Mémoire en réponse aux remarques de la Mission Régionale de l'Autorité environnementale (MRAe)

Réf.	MRAE	MRAe n°2022APREU11
------	------	--------------------

Objet : Réponse à l'avis de la mission régionale de l'autorité environnementale (MRAE) de la demande d'autorisation environnementale relative au projet d'extension d'une carrière (et d'une installation mobile de traitement de matériaux et d'une station de transit) au lieu-dit « les Buttes du Port » sur la commune du Port, par la SETCR.

Planche 1 : Repositionnement des aménagements connexes et modélisation des flux thermiques en cas d'incendie sur la cuve de GNR

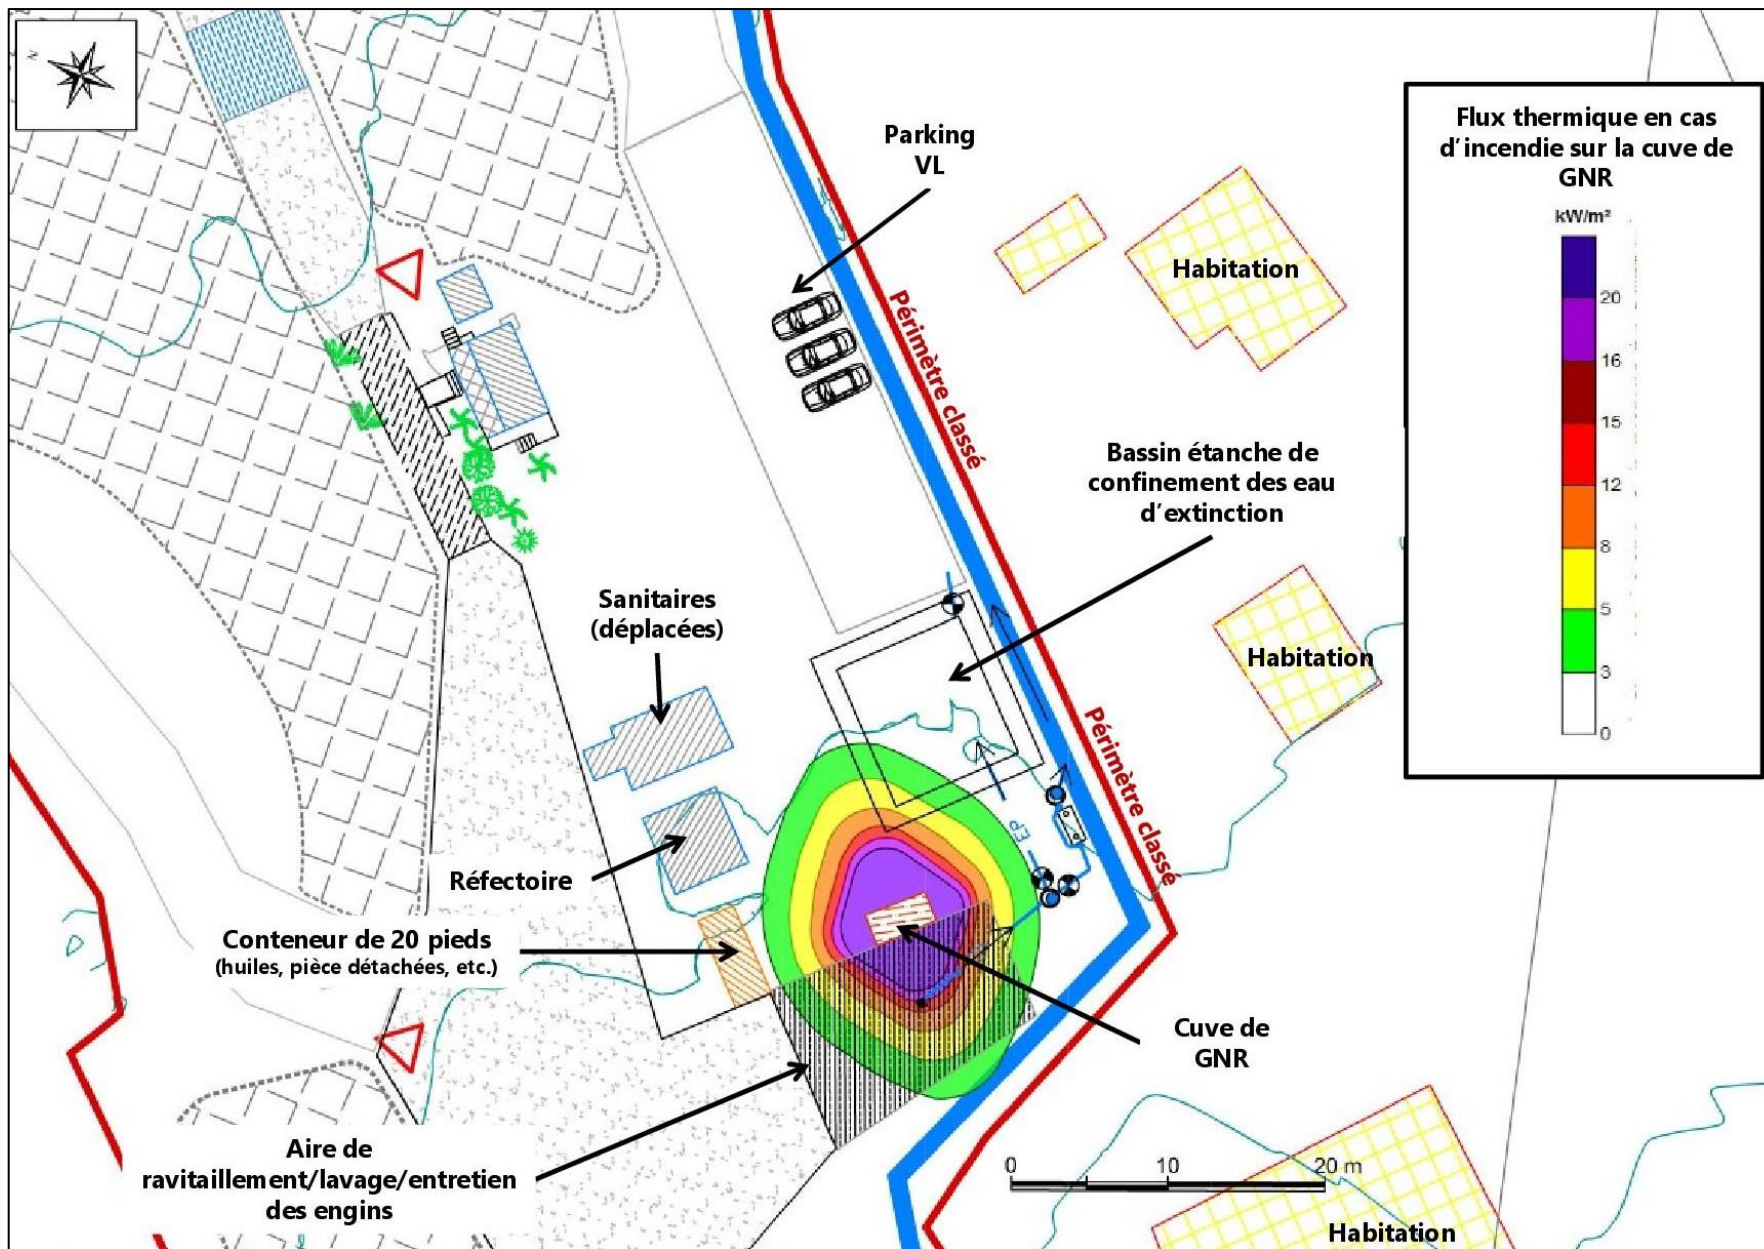
- *L'Ae recommande de proposer des mesures complémentaires au séparateur d'hydrocarbures, pour traiter efficacement les eaux de ruissellement sur la zone rendue étanche pour les installations connexes, notamment pour traiter les eaux issues de l'extinction des incendies potentiels.*

Cet ajustement étant fait et afin de tenir compte de la remarque de la MRAe, l'exploitant souhaite modifier le principe présenté dans l'étude d'impact, avec la mise en place d'un bassin de confinement des eaux d'extinction.

Une réorganisation des aménagements sur la plateforme haute est nécessaire :

- La surface étanche sera positionnée de l'autre côté de la plateforme haute, mais conservera la même surface d'environ 150 m².
- La cuve de GNR sera réinstallée à proximité et à plus de 10 mètres des limites de l'installation (distance maximale des flux thermiques en cas d'incendie).
- Le bâtiment abritant les sanitaires sera démonté et repositionné plus vers le pont bascule, de manière à rester en dehors des flux thermiques engendrés par un incendie sur la cuve de GNR.
- Le conteneur de 20 pieds sera positionné au droit des sanitaire mais en dehors de la zone d'effet de l'incendie.
- Le parking des véhicules légers sera quant à lui légèrement déplacé pour laisser la place au bassin étanche de confinement.
